**Avis de la mission régionale  
d'autorité environnementale  
Centre-Val de Loire  
sur le projet de la société Parcolog Gestion pour l'exploitation  
d'un entrepôt de stockage de marchandises diverses  
située sur le territoire de la commune de Beaugency (45)  
Autorisation environnementale**

n°2021-3506

**Mémoire en réponse à la  
MRAE**

**Avis délibéré de la Mission Régionale d’Autorité  
environnementale Centre-Val de Loire sur le projet  
de la société Parcolog Gestion pour l’exploitation  
d’un entrepôt de stockage de marchandises  
diverses situé sur le territoire de la commune de  
Beaugency (45)**

*Localisation des parcs d'activités de la communauté des terres du Val de Loire – Source : site de la communauté de communes des Terres du Val de Loire*

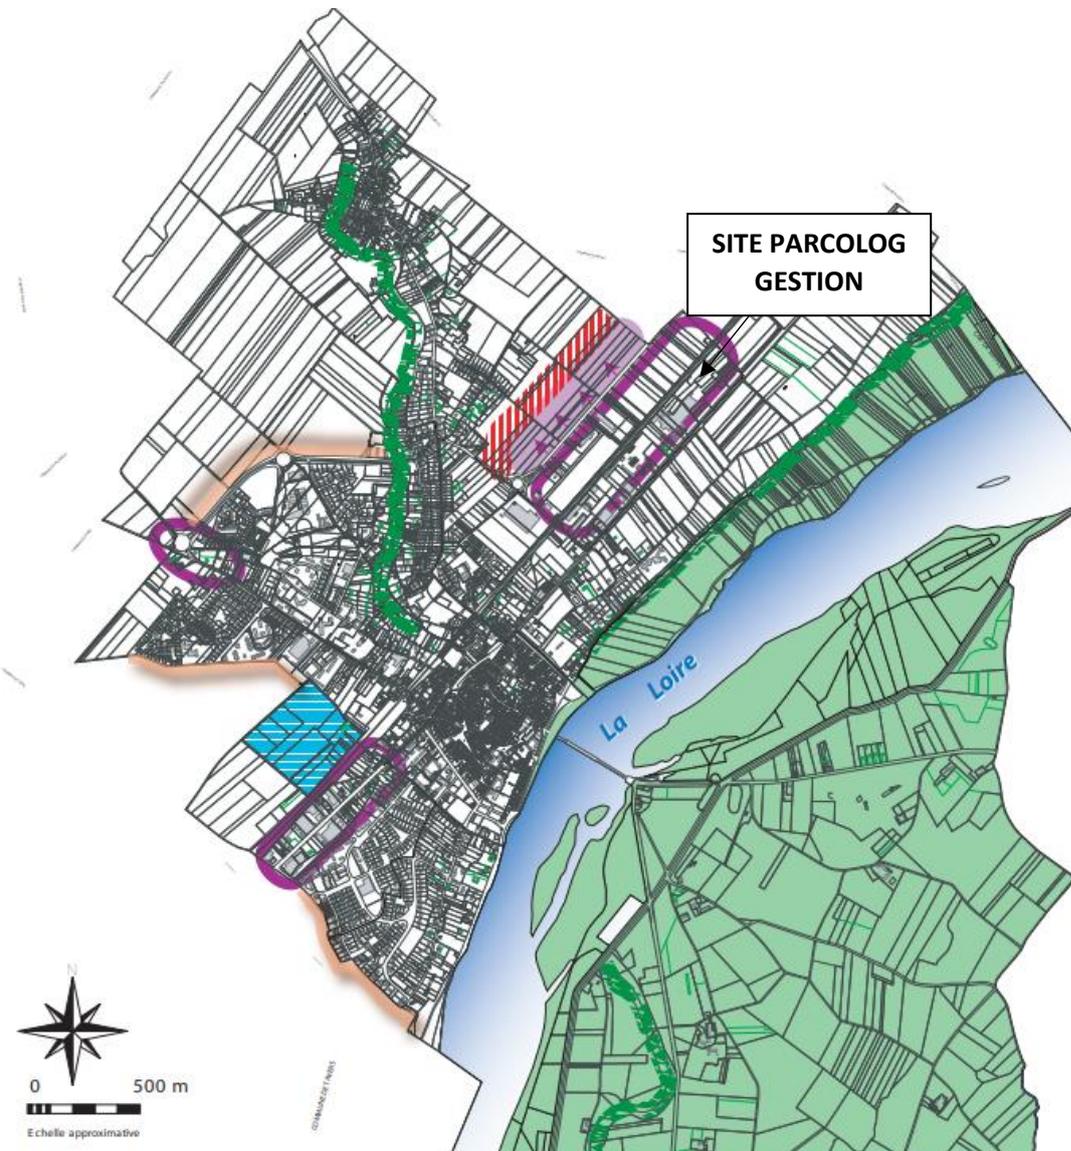
**L'autorité environnementale recommande de compléter le dossier par une analyse des solutions de substitution raisonnables et de proposer des mesures de compensation des surfaces artificialisées du fait du projet**

La carte ci-après nous permet de constater que le projet s'intègre dans l'un des douze Parcs d'activités situés sur la communauté de communes des Terres du Val de Loire. Ce n'est donc pas un projet isolé. Ce terrain fait partie de la ZA ACTILOIRE qui est la zone d'activités et logistique historique du secteur. Plusieurs entreprises comme FAURECIA ou TRECA étaient présentes préalablement sur ce site.
